**Avis délibéré de la mission régionale d'autorité environnementale  
sur la révision allégée n°1 du plan local d'urbanisme (PLU) de  
Saint-Gervais-les-Bains (74) pour le projet d'ascenseur incliné à  
eaux usées**

**Avis n° 2023-ARA-AUPP-1245**

**Avis délibéré le 11 avril 2023**

Figure 3 : Les deux variantes examinées de l'ascenseur incliné à eaux usées (source : dossier)

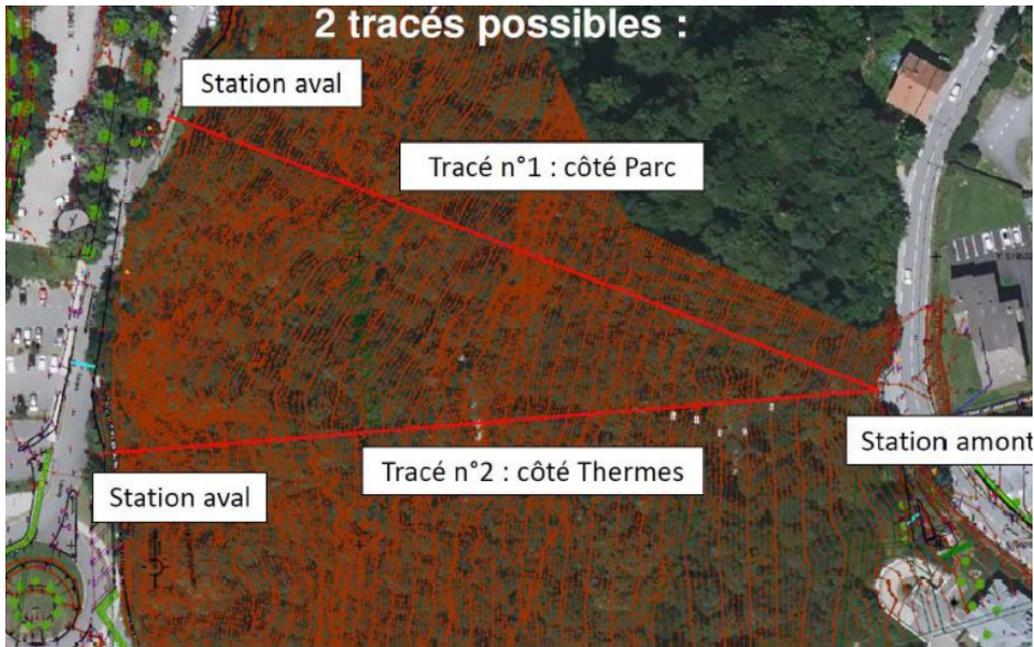
Le dossier précise que des solutions alternatives ont été examinées. Ont été ainsi étudiées deux options pour l'emplacement de la gare aval (RP p.16 ; rapport p.397-400, figure 3<sup>25</sup>), une mutation du tramway du Mont-Blanc en transport urbain (p.396), ainsi que l'utilisation de l'ascenseur valléen (p.397).

Le dossier n'analyse pas, parmi les solutions alternatives, le transport par bus entre le centre-ville et le pôle de santé et d'activités du parc thermal avec les véhicules propres « *Facilibus* ».

**L'Autorité environnementale recommande d'analyser parmi les solutions alternatives, le transport par véhicules propres « *Facilibus* ».**
